浜岡原子力発電所 1 号炉及び 2 号炉審査資料	
資料番号	本文五-1 改 2
提出年月日	令和 5 年 10 月 13 日

浜岡原子力発電所 1 号炉及び 2 号炉  
解体の対象となる施設及び  
その解体の方法の変更について

令和 5 年 10 月  
中部電力株式会社

図1 サプレッション・チェンバの解体撤去イメージ

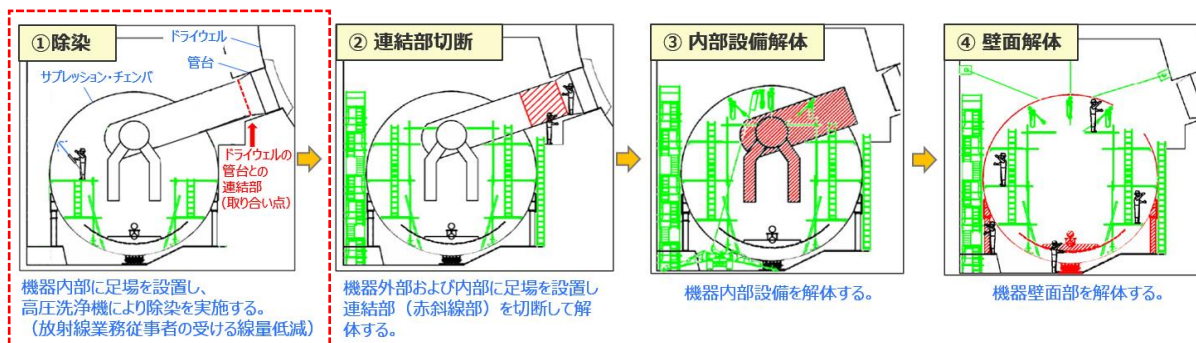
代表例としてサブプレッション・チェンバの解体撤去イメージを図1に示す。格納容器はフラスコ型のドライウエル及び円環形のサブプレッション・チェンバで構成されている。サブプレッション・チェンバの取り付け点はドライウエルの管台との連結部としており、工事計画認可申請書の図面を参考に位置を決めている。解体撤去の工事方法は、公衆及び放射線業務従事者の受ける線量低減の観点から、施設内に残存する放射性物質の種類、数量及び分布並びに放射性廃棄物の発生量を事前に評価した上で選定した。(本文十、添付三参照)
